改善箇所説明図

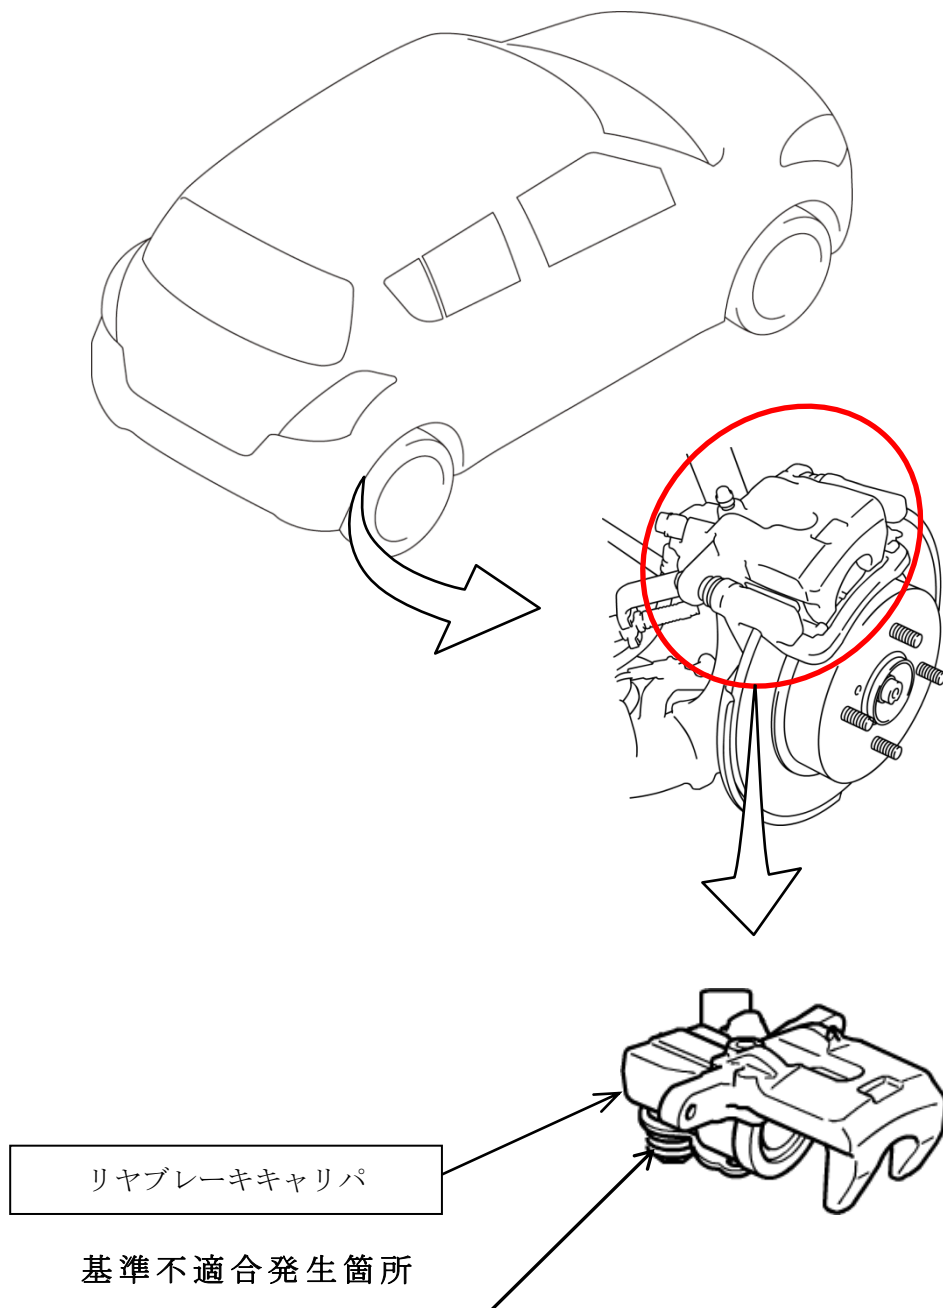
後輪のブレーキにおいて、キャリパの製造が不適切なため、駐車ブレーキ用ピストンが収まる部分のシリンダ内径が大きいものがある。そのため、キャリパ内部のシール性が低く、密閉が保てずブレーキ液が漏れて警告灯が点灯し、最悪の場合、制動力が低下するおそれがある。

全車両、後輪のブレーキキャリパを良品に交換する。

識別：ID プレートに黄色のシールを貼付する
